大間原子力発電所
敷地の地質・地質構造
(コメント回答 その12)
(補足説明資料)

2020年10月9日
電源開発株式会社

○ 本資料で回答する指摘事項: 敷地の地質・地質構造に関わる指摘事項

複合面構造のP面とR₁面の交角と変位センスの関係

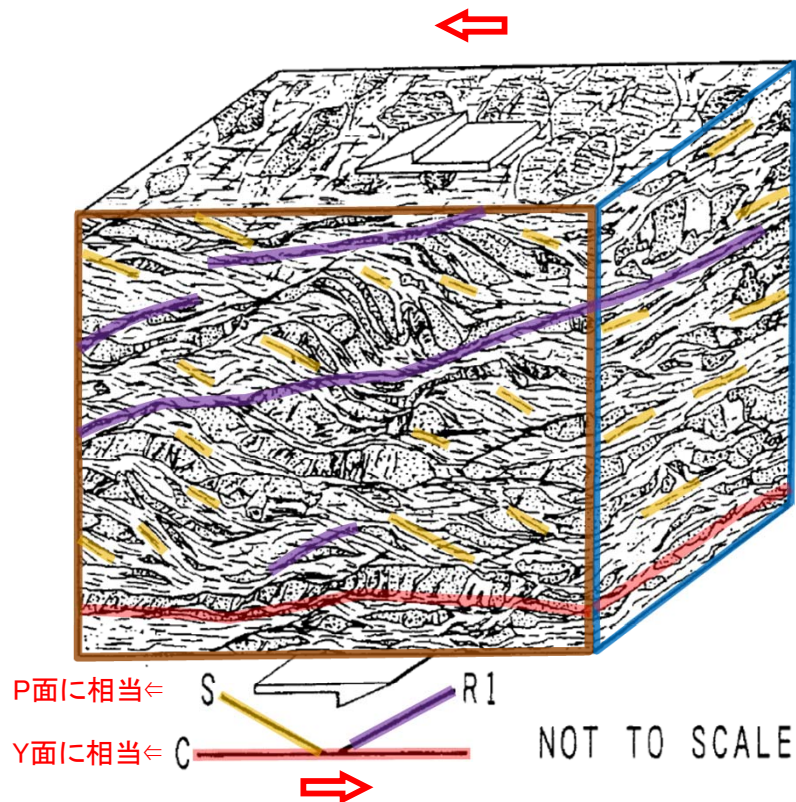
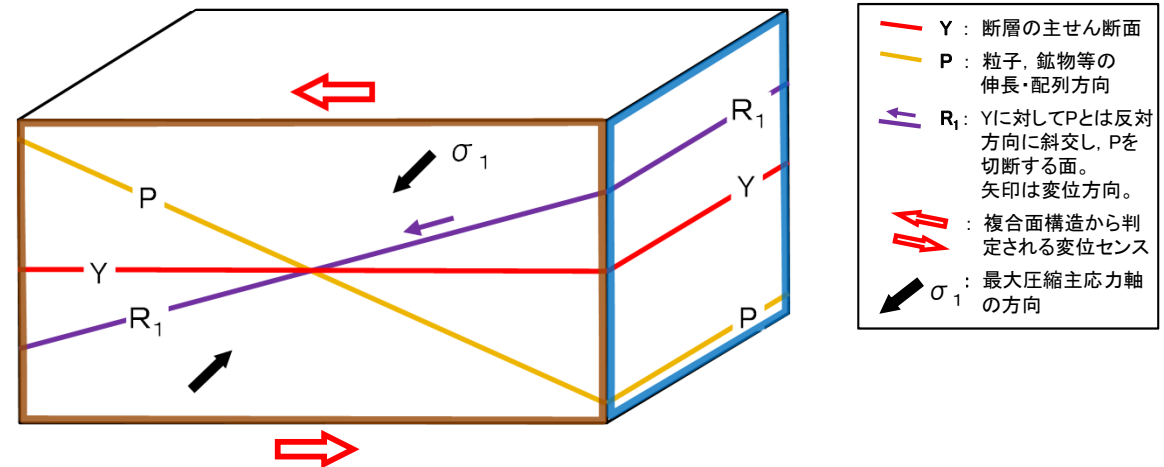
No.	項目	指摘時期	コメント内容	掲載箇所	
				本編資料	補足説明資料
S2-142	dF断層系	第893回審査会合 2020年8月28日	<p>海域のdF断層系を陸域と同じdF断層系として評価すること、dF断層系は後期更新世以降の活動はないと評価され、震源として考慮する活断層に該当しないとの考えは理解した。ただし、以下の内容について記載を適正化すること。</p> <ul style="list-style-type: none"> 海域のdF断層系の変位センスについて、複合面構造により評価し、P面とR_i面の交角が、水平断面では小さいことから、鉛直成分の変位センスが主体であるとの説明であり、CT画像もそう見える。P面とR_i面の交角の具体的な値やばらつきの考え方について、口頭で説明した内容を明記すること。 海域のdF断層系と陸域のdF断層系の走向は、海陸境界部付近において、ほぼ同じような方向であることから、同じ断層系である。但し、海陸境界付近から離れた範囲では、ぶれてくることが確認されるという説明であった。説明内容は理解するものの、このような走向の変化に関する考え方について、口頭で説明した内容を明記すること。 dF断層系は総じて「南側落下の正断層センスが卓越する断層」とされているが、個別に見ると、傾斜方向の関係から逆断層センスのものも存在するとの説明であり分かり難い。「南側落下の縦ずれセンスが卓越する断層」等、記載を適正化すること。 評価フローやまとめでは、分布、変位センス、性状を区分・整理し説明しているが、海域のdF断層系の検討において、分布・性状に変位センスや傾斜方向が入っている等、分かり難い記載がある。整理のうえ記載を適正化すること。 	1-17, 2-2, 2-4~2-41, 2-43, 2-44, 2-69	2-19~2-24
S2-143	dF断層系	第893回審査会合 2020年8月28日	<p>dF-a断層の想定延長部と大畑層の関係において、大畑層中の褐色の部分について、褐色礫と説明されたが、本日提示された資料では礫と判断できない。礫であると主張するのであれば、ボーリングコアの拡大写真やスケッチを提示し説明すること。</p>	2-51, 2-58	2-67~2-76

CT画像の鉛直断面及び水平断面における複合面構造のP面とR₁面の交角と変位センスの関係について検討する。

- 狩野ほか(1991)⁴⁾は、複合面構造に相当する変形構造の見掛けが断面方向によって大きく変化し、P面とR₁面の非対称性が明瞭に認められる断面(図-1の茶色枠の面)とほとんど認められない断面(図-1の青色枠の面)とがあることを示した。
- 複合面構造の3次元的模式図(図-2)によると、変位方向(赤矢印)に平行でY面に直交する茶色の面で、P面とR₁面の交角が最大となり、変位方向に直交する青色の面では両者の交角は0°となる。
- したがって、CT画像の鉛直断面におけるP面とR₁面の交角が水平断面における交角に比べて大きい場合には、鉛直断面に沿う方向の変位成分が大きく、断層の変位センスは縦ずれセンスが卓越する。
